**Radschnellweg Münchner Norden,
Abschnitt 1 (Altstadt-Radlring)
im 1. Stadtbezirk Altstadt - Lehel und
im 3. Stadtbezirk Maxvorstadt**

**Teil A Lenbachplatz, Maximiliansplatz,
Platz der Opfer des Nationalsozialismus**

**Hinweis/Ergänzung
vom 20.09.2021**

**Hinweis / Ergänzung zum
Beschluss des Mobilitätsausschusses vom 22.09.2021 (VB)**
Öffentliche Sitzung

Abbildung 1: Variante Amtsplanung

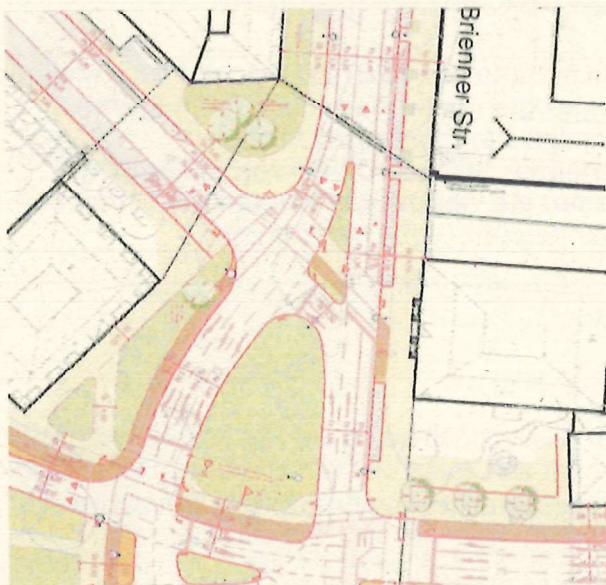
Stadtgestalterische Aufwertung:
Platanenplatz neben Platz der Opfer des Nationalsozialismus

Ziffer 1.1 geändert	Teil A mit Projektkosten in Höhe von 13.370.000 € wird nach Maßgabe des PHB 2 und der vorgelegten Entwurfsplanung mit folgenden Modifikationen genehmigt: Die Planungen für den Kreuzungsbereich Briener Straße / Oskar-von-Miller-Ring / Maximiliansplatz werden als vierarmiger Knoten mit Erhalt der beiden Platanen neukonzipiert (vgl. Grafik unten).
Ziffern 1.2 - 4	unverändert

Die vorgestellten Planungen berücksichtigen im Kreuzungsbereich der Platanen ausschließlich Anpassungen zu Lasten der Grünanlage nicht aber zu Lasten des Kfz-Verkehrs. Dabei lässt die vergleichsweise sehr geringe Verkehrsstärke in der Briener Straße weniger Fahrspuren im Kreuzungsbereich zu.

Die historische Wiederherstellung der geradlinigen Straßenführung hätte große stadtgestalterische Bedeutung an diesem zentralen Ort am Platz der Opfer des Nationalsozialismus. Aus einer von Fahrspuren eingeschlossenen Mittelinsel würde ein neuer begrünter Platz entstehen. Der Platanenplatz hätte eine Größe von etwa 1.500 qm.

Bei nur 12.000 Kfz/24h in 2019 sind 2 Fahrspuren auf diesem Abschnitt der Briener Straße absolut ausreichend. Die geplanten Aufstellflächen im Kreuzungsbereich sind überdimensioniert.

Durch die Wiederherstellung der ursprünglichen geradlinigen Sichtachse profitiert besonders der Fußverkehr. Die Sichtachse des Gehweges in Richtung ewige Flamme kann erheblich verlängert werden. Die Querung der Briener Straße im Nordteil kann geradliniger und kürzer ausfallen.

Technische Möglichkeiten und die räumlichen Gegebenheiten bieten ausreichend Platz für den Schutz der Baumwurzeln.

Der Platanenplatz hätte eine Größe von etwa 1.500 qm. Die Sichtachse Odeonsplatz - Karolinenplatz - Königsplatz würde wiederhergestellt. Historische Straßenlaternen in gerader Linie sind auf beiden Seiten möglich. Verbesserte Sichtachsen in Richtung ewige Flamme am Platz der Opfer des Nationalsozialismus ergeben sich.

Zu den **Änderungsanträgen der ÖDP / FW** und der **SPD Volt / DIE GRÜNEN ROSA LISTE** in Bezug auf einen vierarmigen Knoten am Platz der Opfer des Nationalsozialismus hat das Mobilitätsreferat die verkehrliche Auswirkungen geprüft und kommt zu folgenden Ergebnissen:

Um eine ausreichende Breite für den Verkehrsraum nördlich der Platanen zu erhalten, kann zwischen Ottostraße und Altstadttring entgegen der im Beschluss dargestellten Planung kein Parkraum geschaffen werden. Durch die Drehung der Einbahnrichtung Ottostraße könnten zusätzliche Parkplätze geschaffen werden. Insgesamt ergibt sich so keine Änderung in der Anzahl der Parkplätze.

In den gewonnenen Flächen können zusätzliche Bäume gepflanzt werden. Anstatt wie im Beschluss dargestellt sieben Bäumen können insgesamt zehn neue Bäume gepflanzt werden.

Ein vierarmiger Knoten bringt deutliche Vorteile für Aufenthaltsqualität, Fußverkehr und Radverkehr. Im Laufe der Projekte Altstadttring-Nordwest, Radschnellverbindung Münchner Norden und Altstadt-Radtring wurde ein vierarmiger Knoten bereits vielfach untersucht mit stets negativem Ergebnis. Es ergeben sich auch in der Prüfung diesen Vorschlags deutliche negative Auswirkungen besonders im fließenden Verkehr mit der Gefahr von unerwünschten Verkehrsverlagerungen in angrenzende Viertel (besonders Kreuzviertel). Sofern in der westlichen Briener Straße drei Fahrspuren zur Verfügung stehen, überwiegen aus Sicht des Mobilitätsreferats die positiven Aspekte eines vierarmigen Knotens, insbesondere mit Hinblick auf eine Verkehrswende und dem Ziel das städtische Klima zu verbessern. Mögliche negative Effekte auf das Kreuzviertel sind zu beobachten und ggf. durch begleitende Maßnahmen zu regulieren.

Das Baureferat hat zu obigen Ausführungen in Abstimmung mit dem Mobilitätsreferat einen Plan erstellt, der als Anlage 14 beigefügt ist und die überarbeitete Anlage 3 der Beschlussvorlage darstellt.
